## Wettbewerb für den Neubau der Thurgauischen Kantonalbank in Frauenfeld.

Wir geben nebenstehend und auf der vorhergehenden Seite noch die in III., IV. und V. Rang gestellten Entwürfe und im folgenden den Schluss des Berichts des Preisgerichts:

IV. Rang. Entwurf Nr. 34. — Verfasser: Architekt Paul Haldi in Zürich.

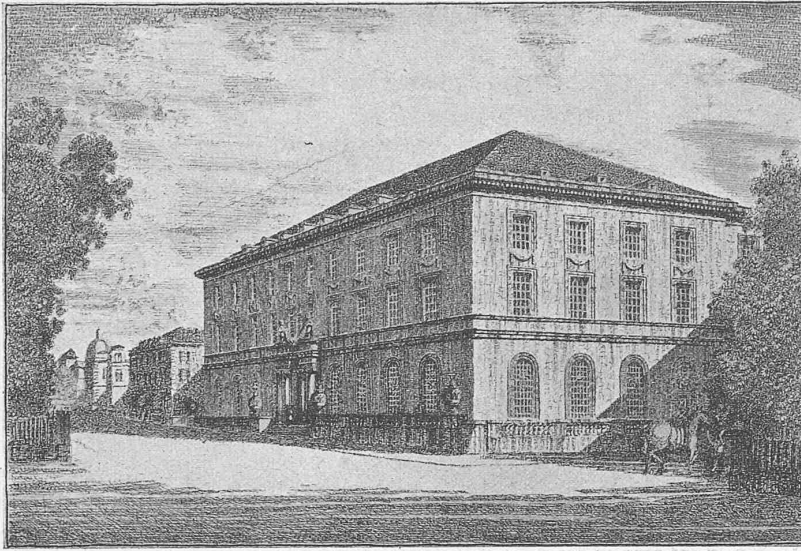
Nr. 34 *T. K. F.* Die übersichtliche Grundrissanlage des Erdgeschosses ist zu loben. Die Fassaden sind von ruhiger, vornehmer Wirkung, wiewohl die Ausbildung der Mittelpartie, im besonderen des Pfeilers in der Mittelaxe, nicht ganz befriedigen kann. Besondere Anerkennung verdient die schön dargestellte Perspektive. Die zu starke Ausnützung des Bauplatzes ergibt einen grossen Grundriss und einen weit über das Mittel gehenden Kubikinhalte des Gebäudes (rund 15 400 m<sup>3</sup>), was zur Folge hat, dass schon im Erdgeschoss vermietbare Räume entstehen. Die Archivräume befriedigen nicht wegen ungenügender Beleuchtung und schlechtem Zugang. Die beiden Treppen nach den Obergeschossen würden besser gegen die Front an der Rheinstrasse verlegt.

V. Rang. Entwurf Nr. 19. — Architekt Karl Frey (in Firma Saager & Frey) in Biel.

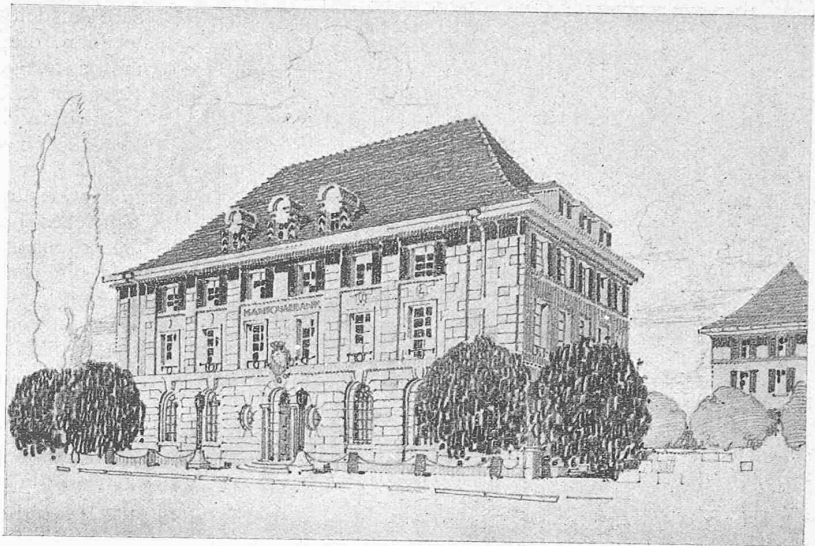
Nr. 19 *Bilanz*. Das Projekt ist im Grundriss stark zusammengedrängt und weist in einigen Abteilungen zu knappe Abmessungen auf. Die allgemeine Anlage ist übersichtlich und gut. Unzulässig ist der Zugang zu den Safes. Bezüglich der Belichtung der Schalterhalle gilt das bei Projekt 23 Gesagte. Das Aeusserere wirkt fremd und trifft den Charakter des Bankgebäudes nicht. Das Projekt weist einen kleinen Kubikinhalte auf (9560 m<sup>3</sup>).

III. Rang. Entwurf Nr. 7. — Verfasser: Arch. Ernst Roseng, Frauenfeld.

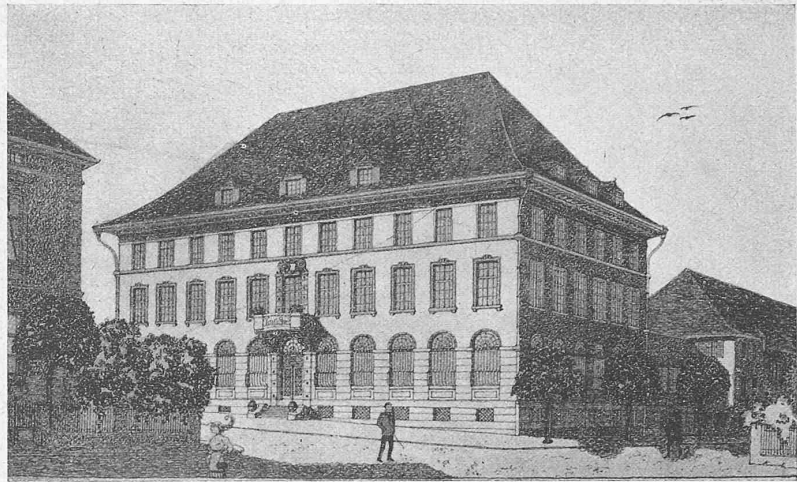
Nr. 7 *Agio*. Dieses Projekt zeigt in der Gesamtauffassung Ähnlichkeit mit Nr. 15. Die übersichtliche Anordnung der Schalterhalle und Bureauräumlichkeiten, sowie deren gute Beleuchtung sind anerkennenswert. Eine Zusammenlegung von Vorzimmer, Audienz- und Verwalterzimmer auf die eine, und die Verlegung der Banktreppe mit besserem Aufgang auf die andere Seite des in der Mitte des Gebäudes gelegenen Einganges zur Schalterhalle wäre wünschenswert. Dadurch könnten auch Abort und Toiletten etwas reichlicher bemessen werden. Das Bestreben, mit einer Treppe nach den Obergeschossen auszukommen, ist anerkennenswert; immerhin lässt die Grundrisslösung des zweiten Stockes zu wünschen übrig. Dem Aeussern fehlt der Charakter des Bankgebäudes. Der Kubikinhalte beträgt nur rund 9900 m<sup>3</sup>.
